**Avis délibéré de la mission régionale d'autorité environnementale
sur la création du hameau des Arolles, porté par la SCCV de la
Balme, sur la commune de Corrençon-en-Vercors (38)**

Avis n° 2024-ARA-AP-1745

Avis délibéré le 23 septembre 2024

Figure 4: Simulation Climsnow - Dynamique de l'enneigement : nombre de jours skiabiles entre 2083 et 2090 sur le scénario RCP 8,5 : Source : dossier

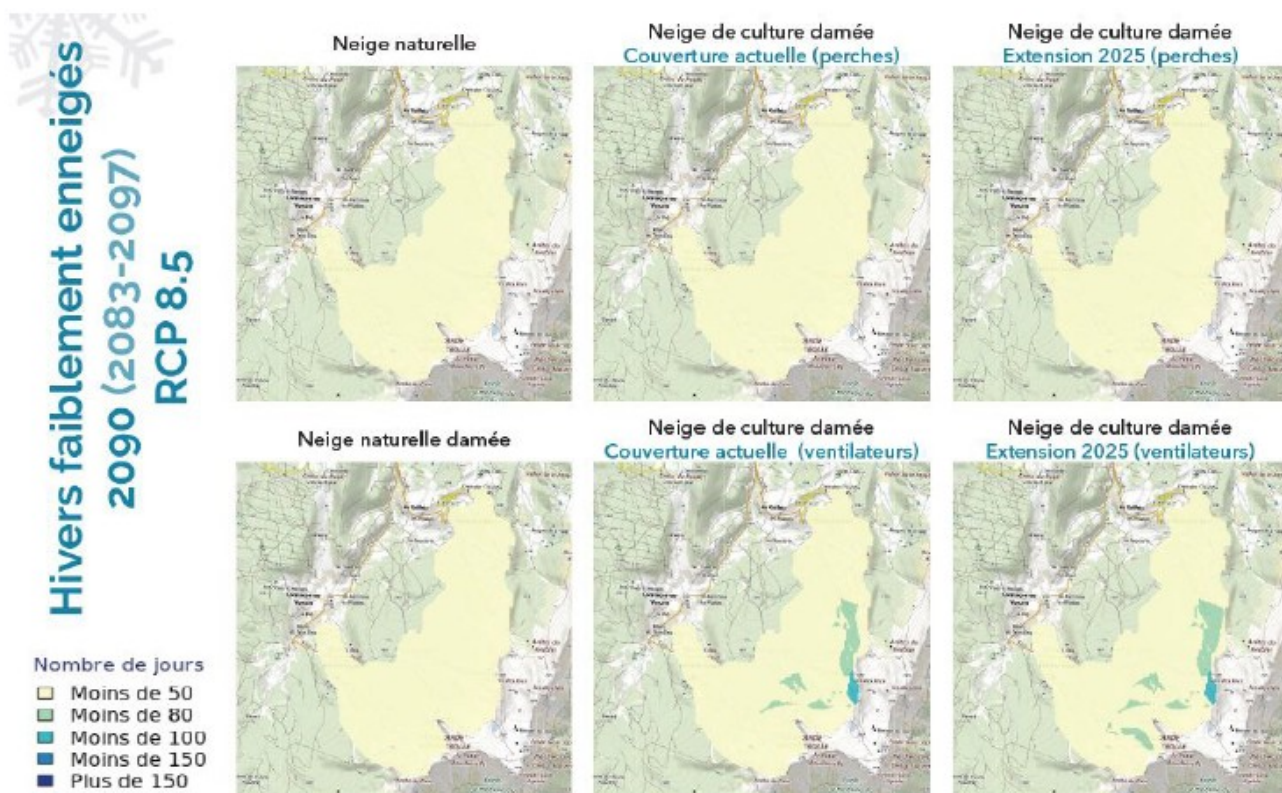
L'Autorité environnementale recommande de mieux prendre en compte les effets du changement climatique et en particulier la dégradation des conditions d'enneigement à l'horizon 2050, à évaluer sur la base des dernières publications du Giec (cf. Drias - les futurs de climat), et, à ce titre, de justifier le choix d'aménagement retenu, au regard de sa vulnérabilité au changement climatique, et d'intégrer dans la conception du projet d'ensemble et l'analyse de ses incidences, les nécessaires mesures d'adaptation qui permettront de la réduire.
